リコール届出一覧表

リコール届出日:令和 04 年 11 月 22 日

改善箇所説明図

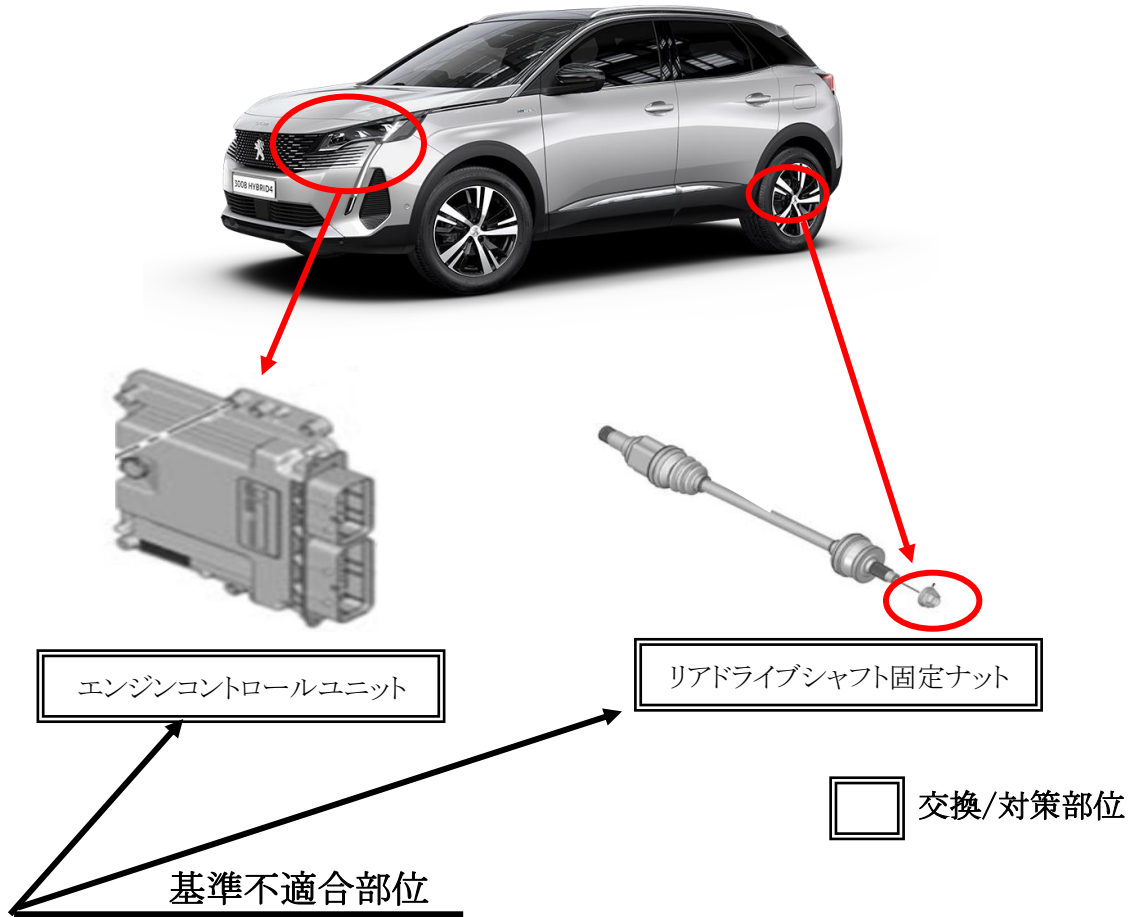
エンジンコントロールユニットのソフトウェア及びリアドライブシャフト固定ナットの締めトルクが不適切なため、特定の走行条件下で開発時の想定を上回るねじり応力がリアドライブシャフトに発生し、リアドライブシャフトが破断するおそれがある。このため、異音の発生とともに警告灯が点灯するおそれがある。

- ① エンジンコントロールユニットのソフトウェアを対策プログラムに書き換える。
- ② リアドライブシャフト固定ナットを新品に交換し、規定トルク値で締め付ける。

識別：車台番号打刻の上段左側に白色のペイントを塗る。
